CCR-VIA -- COMITATO DI COORDINAMENTO REGIONALE PER LA VALUTAZIONE D'IMPATTO AMBIENTALE

Giudizio n° 4399 **Del** **07/11/2024**
Prot. n° 24/0406022 **Del** **21/10/2024**

Oggetto: Intervento di difesa dalla erosione costiera in località Vignola nel Comune di Vasto

Tipo procedimento: Verifica di assoggettabilità a VIA ai sensi dell'art. 19 del D.Lgs. 152/06 e ss.mm.ii. con annessa V.Inc.A. ai sensi del DPR 357/1997 e ss.mm.ii. di competenza comunale

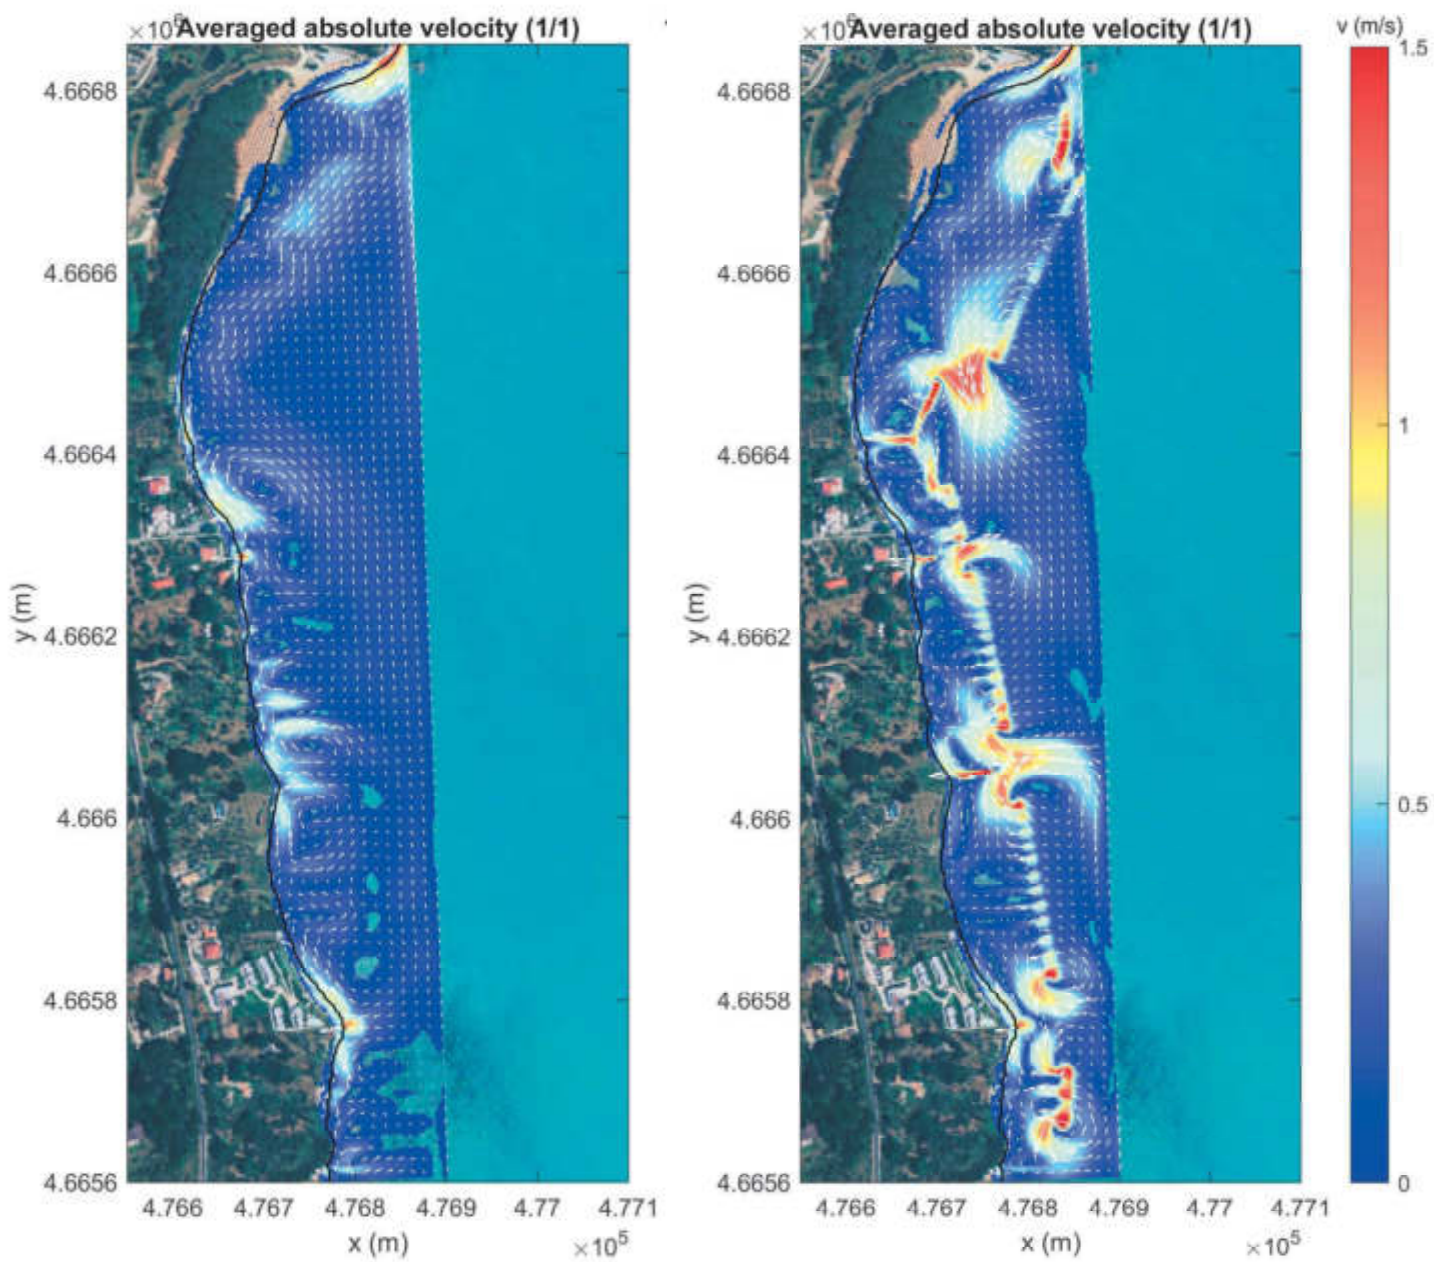
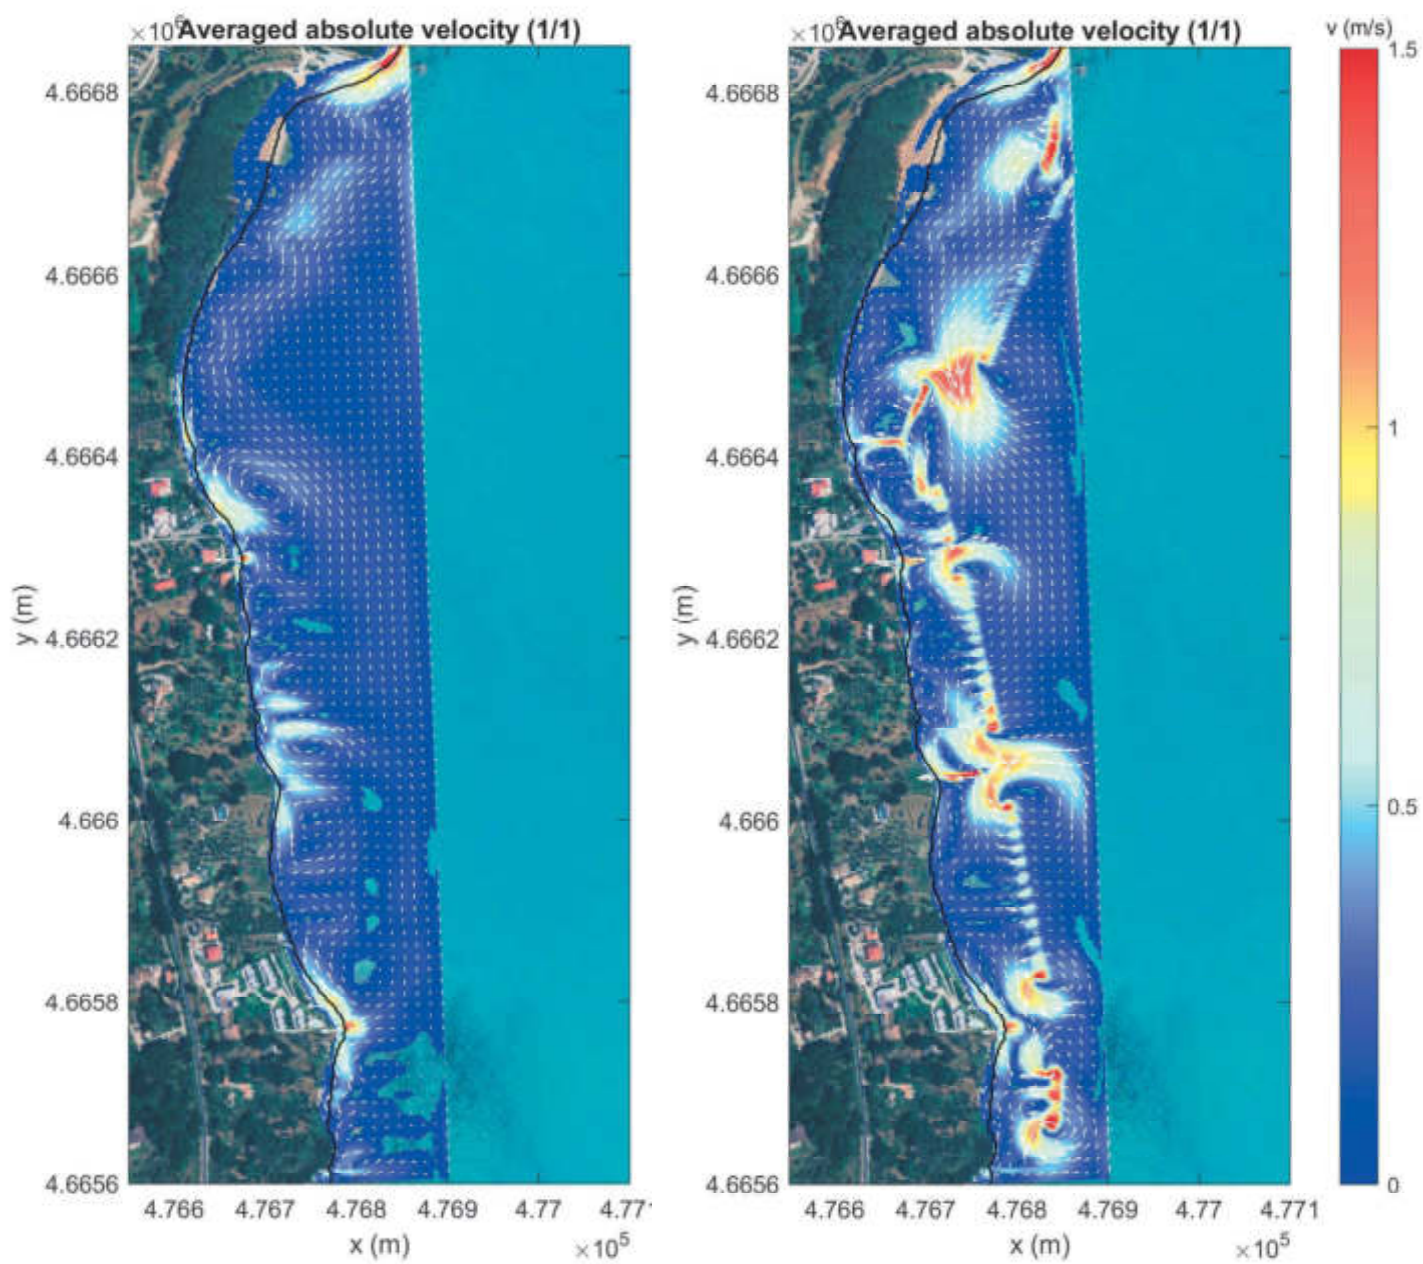
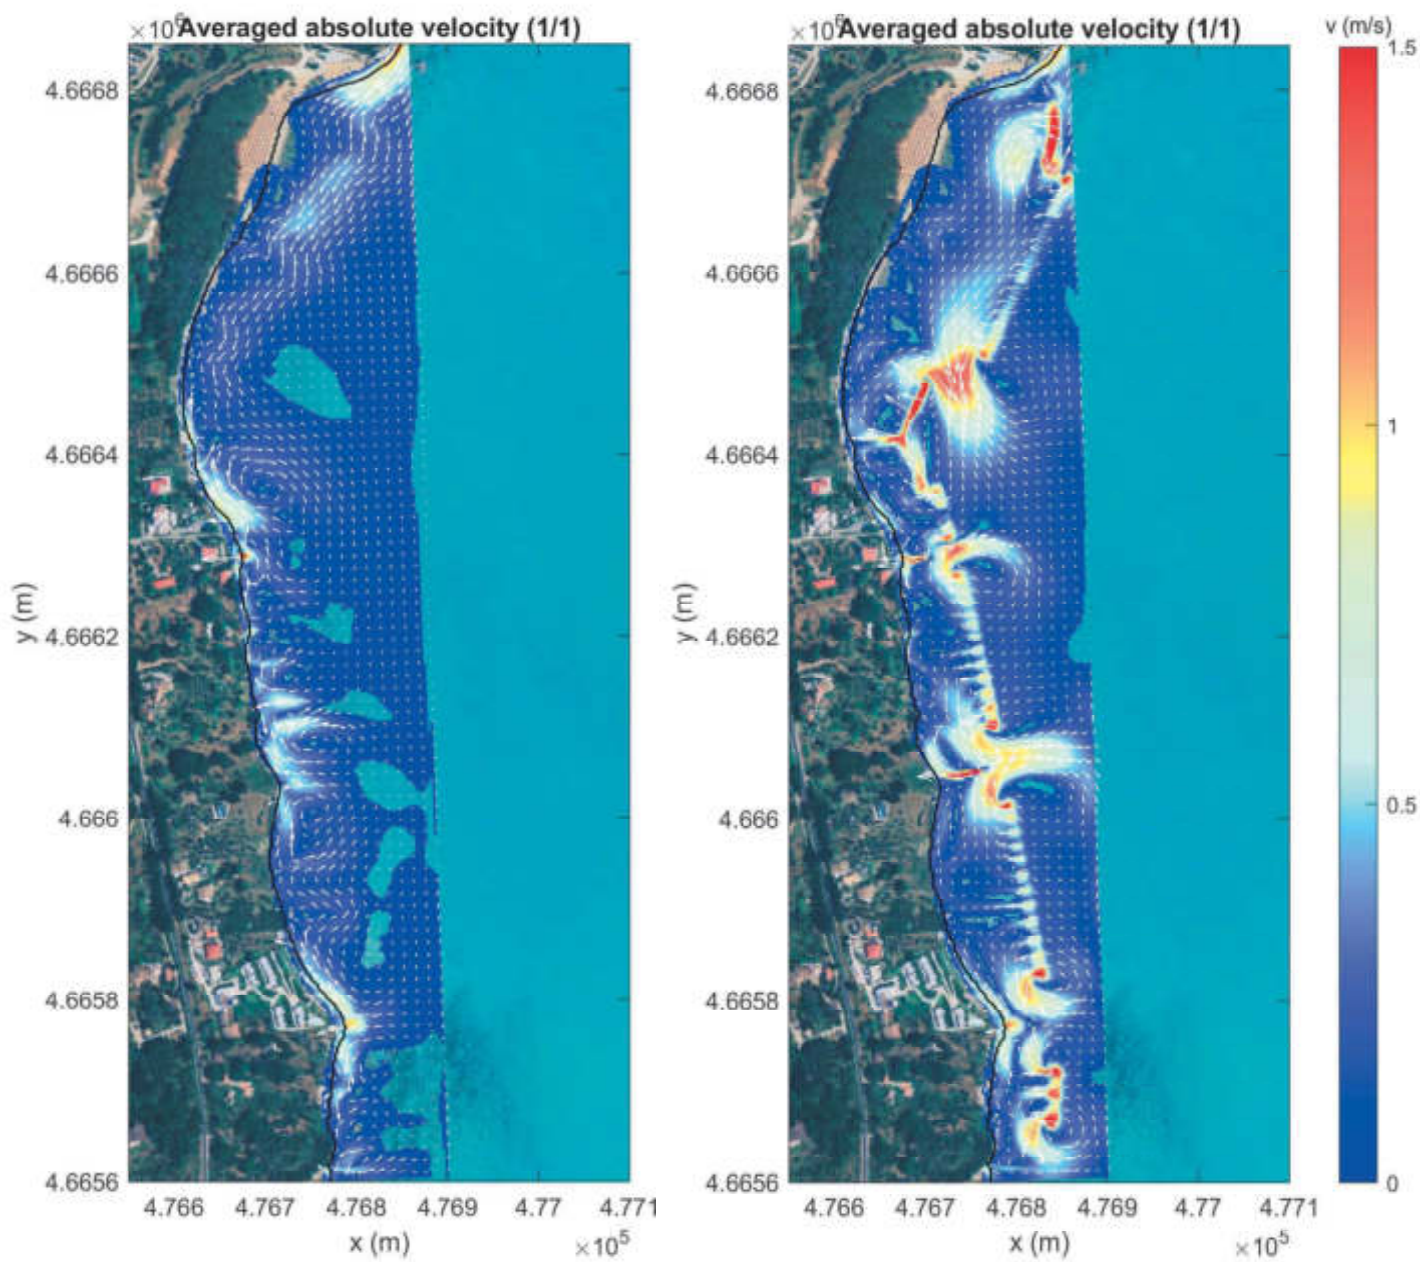
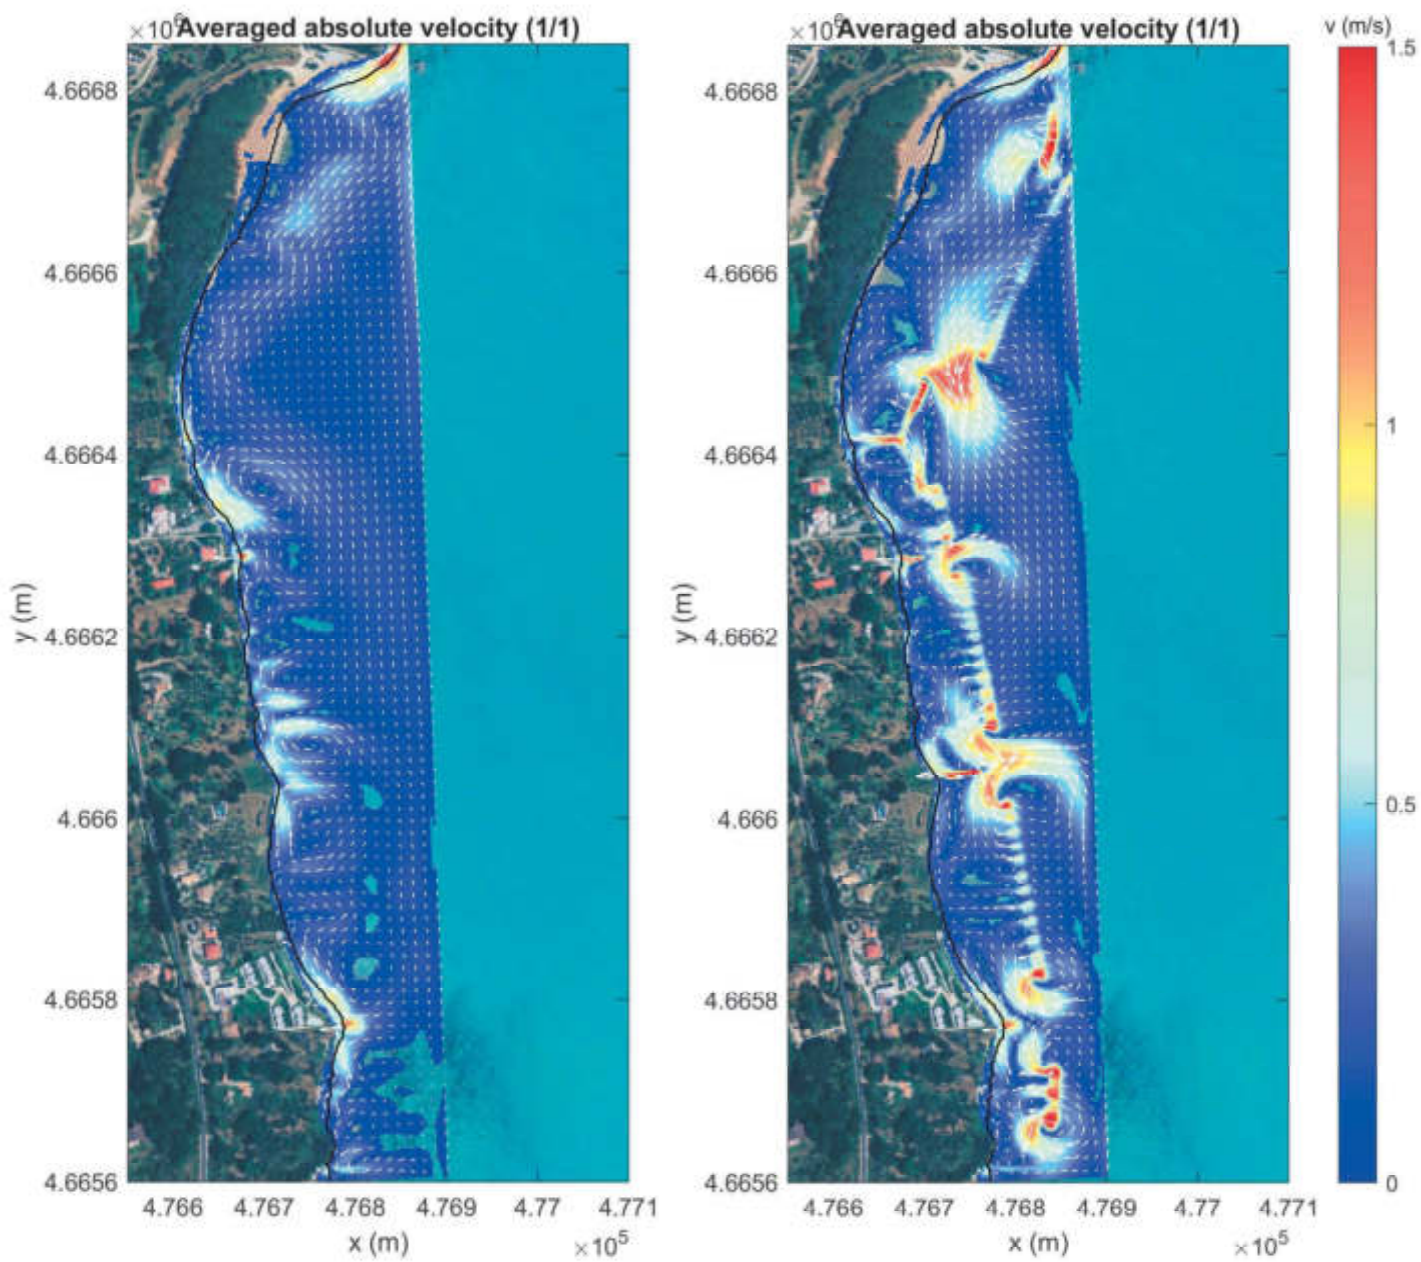
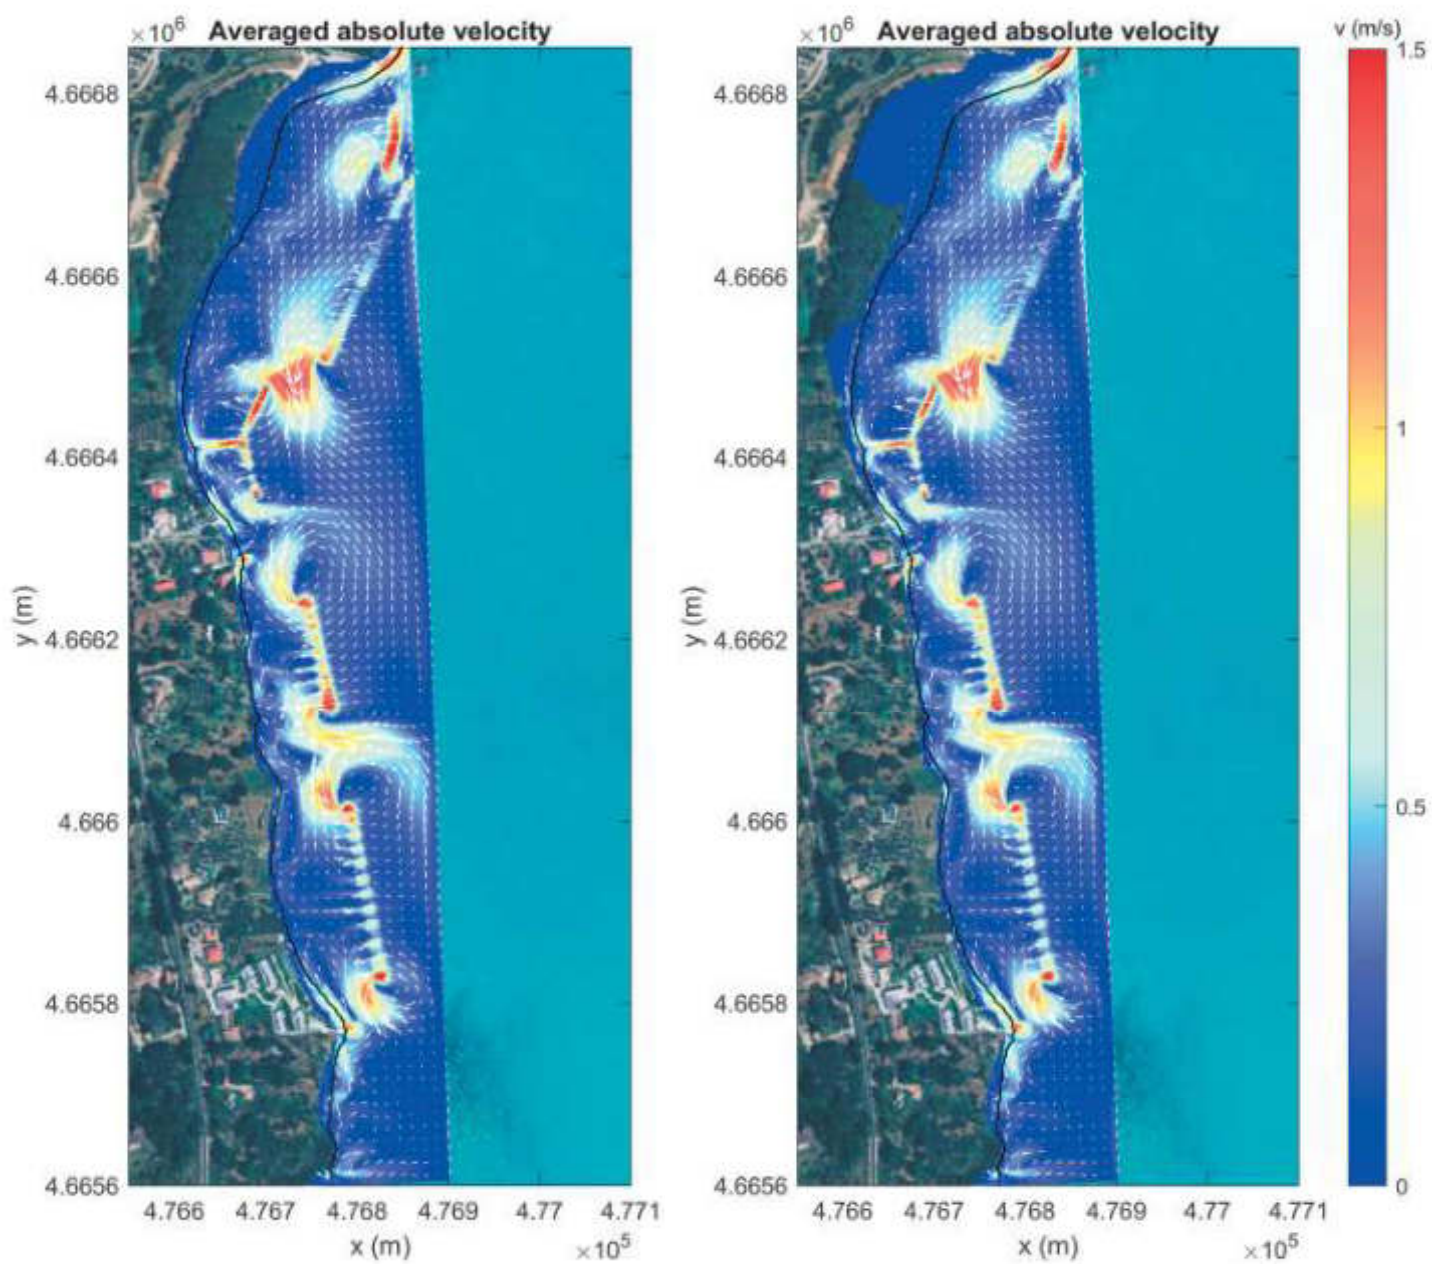
- 1. È necessario, sulla base di quanto indicato in premessa, produrre quanto richiesto con giudizio n. 4281/2024 riportando nello SPA gli scenari idrodinamici con specifici tempi di ritorno, con le considerazioni sulle altezze d'onda di progetto dei massi, sulle altezze d'onda agenti sulle opere, sulle correnti sia di rip che di longshore indotte dal frangimento delle onde sulle opere.**

Le mappe relative alla circolazione idrodinamica presentano le correnti di ritorno massime nei varchi, caratteristiche dei litorali difesi da opere sommerse, con valori massimi prossimi o inferiori a 1.5m/s e concentrate negli estremi delle pocket-beach. Nei tratti di spiaggia, normalmente occupate dalla balneazione, nella configurazione di progetto si hanno velocità inferiori o prossimi rispetto alla configurazione attuale.

Dalle mappe di circolazione è inoltre evidente l'effetto positivo del primo pennello sommerso da realizzare in prossimità dell'estremo Nord della spiaggia di Vignola sia in termini di abbattimento dell'altezza d'onda significativa sia nei confronti della corrente longitudinale che si attiva allo stato attuale con le onde da N-NE per la particolare orientazione della costa (vedi Fig. 2.1) e che in assenza del pennello è una delle cause principali dell'erosione in corso nella spiaggia di Vignola.
